## SERVICE BULLETIN NO. OSB36-75

Installation of a filter into the carburetor ventilation line.

**ARBEITSANWEISUNG NR. WI-OSB36-75**  
**EINBAU EINES FILTERS IN DIE VERGASERENTLÜFTUNGSLEITUNG**  
**WORK INSTRUCTION NO. WI-OSB36-75**  
**INSTALLATION OF A FILTER INTO THE CARBURETOR VENTILATION LINE**

Zeichnungs Nr.: 820-7170-20-00 Blatt BI

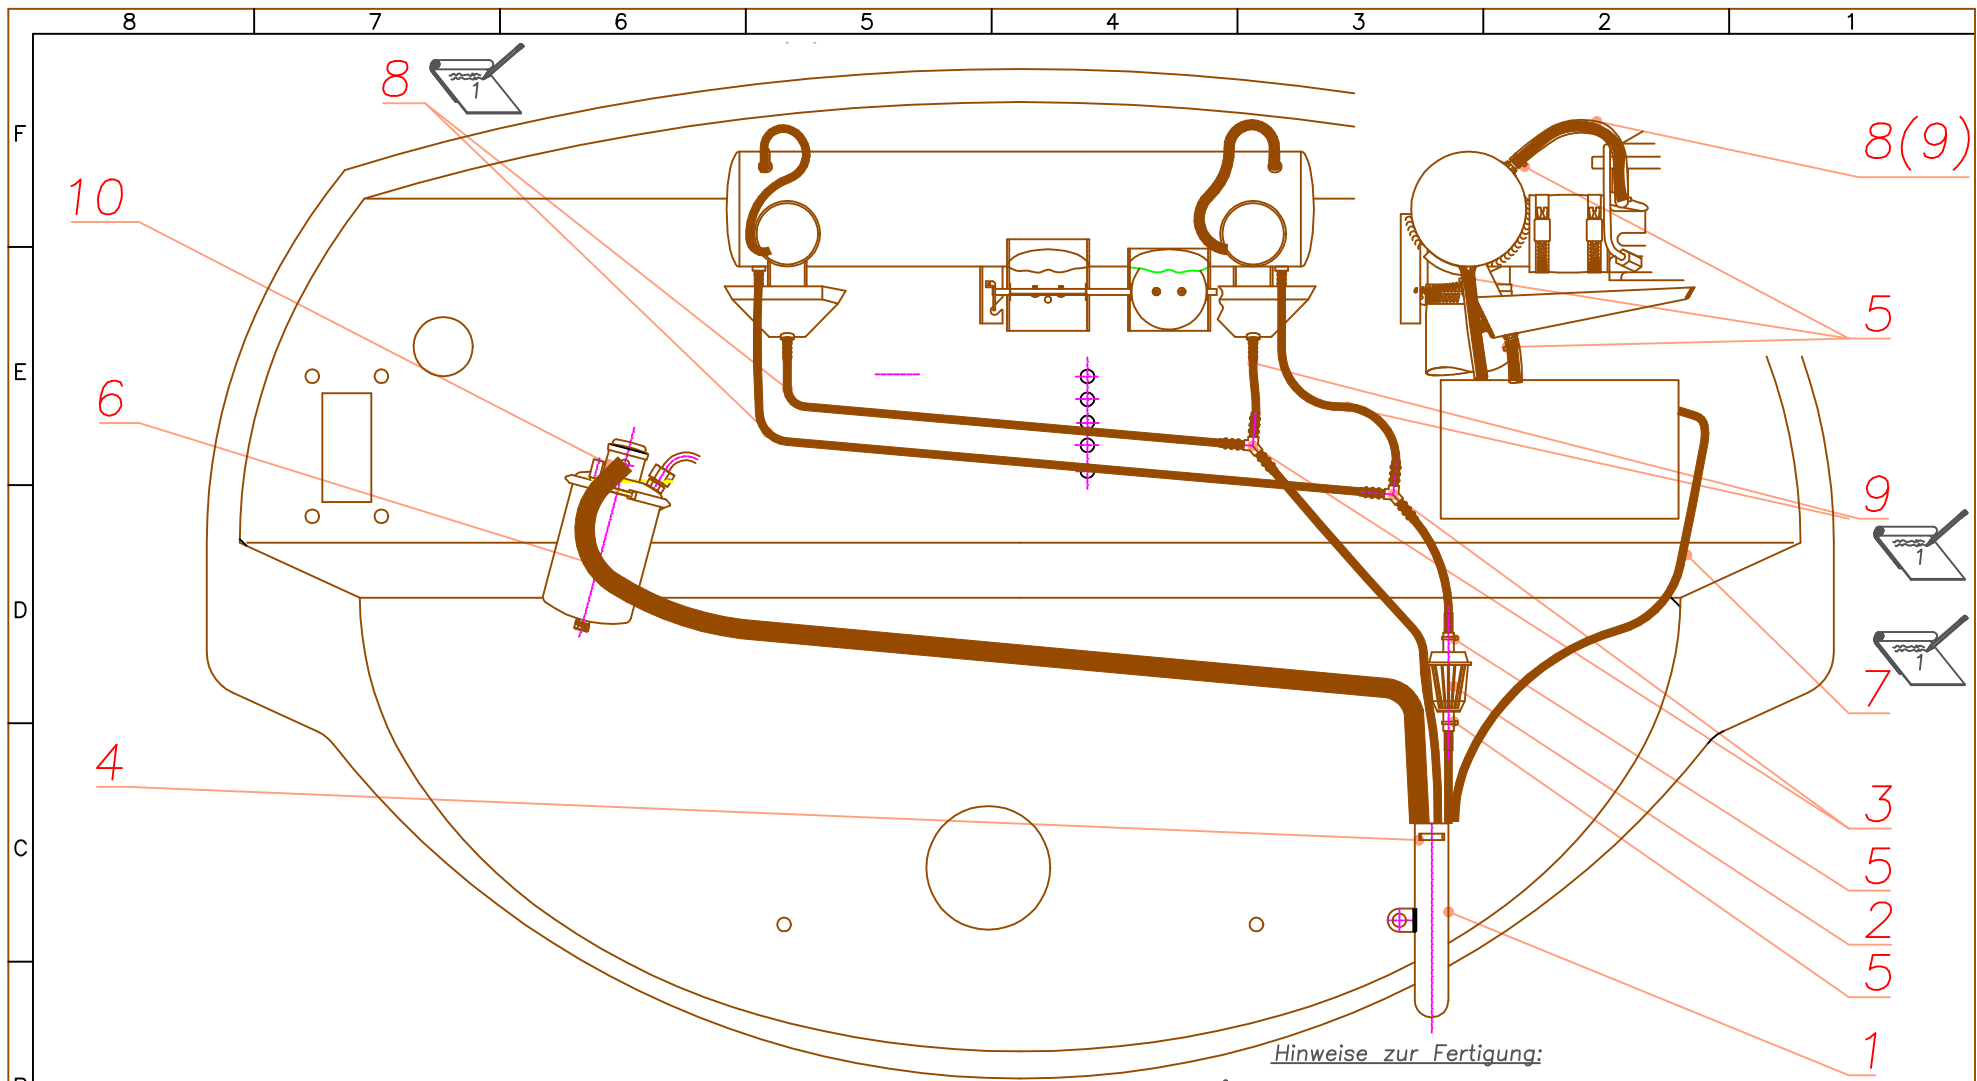
1. Remove upper and lower cowling.
2. Disconnect the battery.
3. Remove ty-rap (item 4 on drawing no. 820-7170-20-00a).

| 4. Aus dem Breather (Pos. 1 in Zeichnung Nr. 820-7170-20-00a) die 4 Schläuche herausziehen.                  | 4. Extract the 4 hoses (item 1 on drawing no. 820-7170-20-00a) from the breather.                               |
| 5. Schlauch von der Vergaserentlüftung kommend ca. 130 mm oberhalb des unteren Endes durchschneiden.         | 5. Cut off the hose coming from the carburetor ventilation approximately 130 mm (5.1 in.) above the lower end.  |
| 6. Filter installieren.  | 6. Install the filter.  |
| 7. Filter mit 2 Kabelbindern in Pos. 5 in Zng. Nr. 820-7170-20-00a fixieren.                                 | 7. Attach the filter with 2 ty-raps as shown on drawing. no. 820-7170-20-00a item 5.                            |
| 8. Schlauchende um ca. 50 mm kürzen.   | 8. Shorten the end of the hose by approximately 50 mm (1.96 in.).   |
| 9. Alle 4 Schläuche wieder ca. 60 mm weit in den Breather (Pos. 1 in Zeichnung Nr. 820-7170-20-00a) stecken. | 9. Insert all 4 hoses approximately 60 mm (2.36 in.) into the breather (item 1 on drawing no. 820-7170-20-00a). |
| 10. Neuen Kabelbinder (Pos. 4 in Zeichnung Nr. 820-7170-20-00a) anbringen.                                   | 10. Install a new ty-rap (item 4 on dwg. no. 820-7170-20-00a).  |

Hinweise zur Fertigung:  
 Pos. 7 bis 9 ablänge und an den Anschlußstellen mit den Kabelbindern Pos. 5 befestigen. Auf konstantes Gefälle (mind. 5°) achten.
